PRÉFET DU PUY-DE-DÔME

Référence : 20200120-RAP-63-0107-inspection_SAPEC2_suites

RAPPORT DE CONTRÔLE DE L'INSPECTION DES INSTALLATIONS CLASSÉES

Nom et adresse de l'établissement contrôlé		Code DREAL
Société : SAPEC 2 Adresse : ZA La Varenne Commune : 63300 THIERS		S3IC 0056.00458 Priorité DREAL <input checked="" type="checkbox"/> PN <input type="checkbox"/> AE <input type="checkbox"/> SP <input type="checkbox"/> Autre Régime <input checked="" type="checkbox"/> A <input type="checkbox"/> E <input type="checkbox"/> D <input type="checkbox"/> NC SEVESO <input type="checkbox"/> HAUT <input type="checkbox"/> BAS
Activité principale : Traitement de surface de pièces métalliques		
Date du contrôle : 17 décembre 2019	Date de la précédente visite : 30 novembre 2018	
Inspecteur(s) : Sébastien MATHIEUX		
Type de contrôle		
<input checked="" type="checkbox"/> Inspection approfondie <input type="checkbox"/> Inspection courante <input type="checkbox"/> Inspection ponctuelle	<input checked="" type="checkbox"/> Inspection annoncée <input type="checkbox"/> Inspection inopinée	<input checked="" type="checkbox"/> Inspection planifiée <input type="checkbox"/> Inspection circonstancielle

Figure 1: Installation d'ozonation

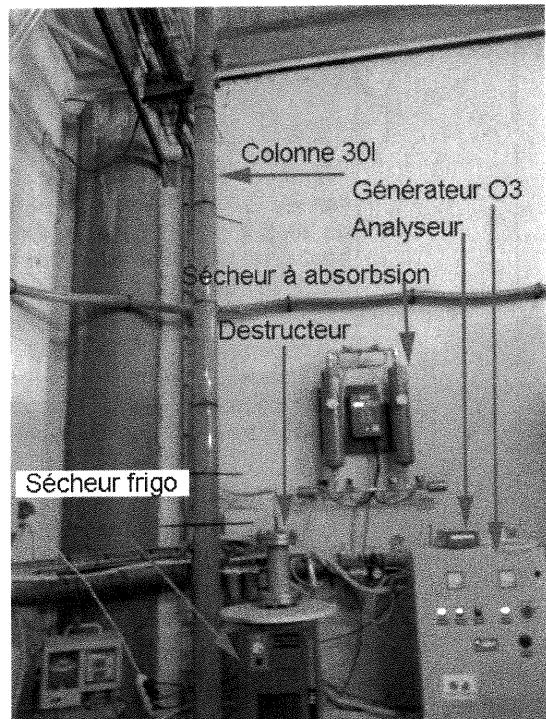
Un générateur d'ozone pouvant avoir plusieurs sorties il est possible d'ozonier en parallèle l'effluent final ce qui a fait l'objet d'essais sur les effluents bruts mélangés. Le meilleur résultat sur ces effluents permet d'atteindre au bout de 63 heures d'injection d'ozone à 2,5 g/h : DCO : 160 mg/l, Zn : 3,7 mg/l, Ni : 1,01 mg/l et 0,7 mg/l de chrome dont du Chrome 6.

→ **il est nécessaire d'être particulièrement vigilant par rapport à l'action de l'ozone sur le chrome afin de ne pas rejeter du chrome 6 qui n'est pourtant pas utilisé dans le procédé. Il est également important de vérifier que le chrome n'est pas à l'origine d'un meilleur abattement de la DCO.**

Les prochains essais vont avoir pour objectif d'évaluer le besoin en production d'ozone et l'efficacité du traitement en dynamique. Pour le moment, l'efficacité n'est pas prouvée sur les rejets industriels.
